協 力 工 場 不 良 品 連 絡 書	スズキハイテック(株) 殿		発行日： 2015年08月05日	
			整理No： 47F-08-002	
	協力工場 不良品連絡書			
	再発防止のため対策を記入の上、指定回答日までに原本を提出して下さい。		承認 調査 担当	
	指定回答日： 2015年08月10日		  	
	仕様番号	SL-11957	不良内容 端子に異物が付着している。 	
	品名	CT769-1-M		
	金型番号	P2523		
	ロットNo	S.15.05.07.1.0001-0004		
	連絡受理日	2015/08/05 16:31:54		
対象数量	74,800			
協 力 工 場 不 良 品 連 絡 書	1. 確認内容 別紙参照		返却品の処置(数量明記) 返却品なし	
	2. 発生原因 別紙参照		4. 流出原因 別紙参照	
	3. 発生防止対策 別紙参照		5. 流出防止対策 別紙参照	
	実施日：2015年 8 月 19 日		実施日：2015年 8 月 8 日	
	在庫品仕掛品の確認 在庫品 0 仕掛品 0		回答日：2015年 8 月 8 日	
	標準類改訂 有・無 ()		承認 調査 作成	
協 力 工 場 不 良 品 連 絡 書	対策後、S.15.09.05.1.0006~S.15.11.20.0013の計 5ロットにおいて同一品名のため、有効性未定と 判断します。		承認 調査 確認者

1.発生状況

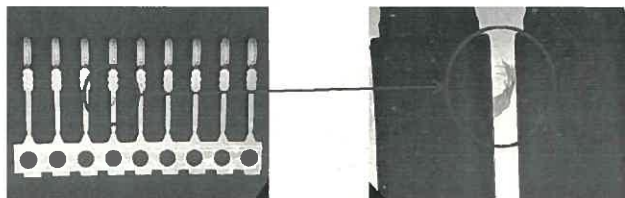
(株)鈴木様より、CT769-1品において、異物付着が発見されたとのことご連絡を頂きました。

機種	CT769-1
プレスロットNo	S15.15.07.1-0001～0004
めっき日	2015年5月14日
発生率	1個/9個（ご返却サンプル）
